Keuringsverslag van een elektrische laagspanning- en zeer lage spanningsinstallatie

NIET CONFORM

Straatnaam Engelbert Moensstraat
Huisnummer 12
Busnummer
Postcode 3078
Gemeente Kortenberg
Land België

Controlebezoek van een oude huishoudelijke elektrische installatie van een wooneenheid bij verkoop op vraag van de verkoper volgens (KB 08/09/2019) - AREI Boek 1- 8.4.2. en 8.2.1. en 4.2.4.3.

Afbeelding schakel- en verdeelbord:

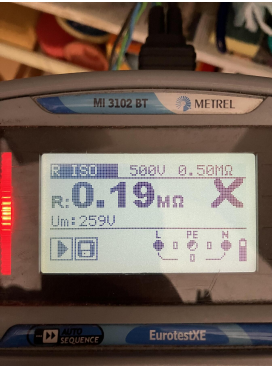
- I5.01 Het verdeelbord is niet makkelijk toegankelijk. (Boek 1 Onderafdeling 5.3.5.1.C.) Bord te hoog geplaatst op 1ste verdieping
- I5.02 De aanduiding van de stroomkringen en/of apparatuur, aansluitklemmen, enz dient aangebracht of vervolledigd te worden. (Boek 1 Onderafdeling 3.1.3.1. en 3.1.3.3.A. en 5.1.6.1)

- I5.10 Niet gebruikte invoeringen van het verdeelbord zijn niet correct of onvoldoende afgedicht. (Boek 1 Afdeling 5.1.4. en 4.2.2.3.) Bord 1ste verdieping

- I5.14 Een alpolige scheidingsschakelaar is te voorzien om bord volledig spanningsloos te kunnen zetten. (Boek 1 Onderafdeling 5.3.5.1.B. en nota) Bord 1ste verdieping

- I5.15 De toegankelijkheid van het schakelbord is te verbeteren. (Boek 1 Onderafdeling 5.3.5.1.C.) Deur gaat niet open van hoofdbord
- I6.01 Een verzegelbare differentieelstroombeschermingsinrichting dient geplaatst te worden aan het begin van de installatie. (Boek 1 Onderafdeling 4.2.4.3.)
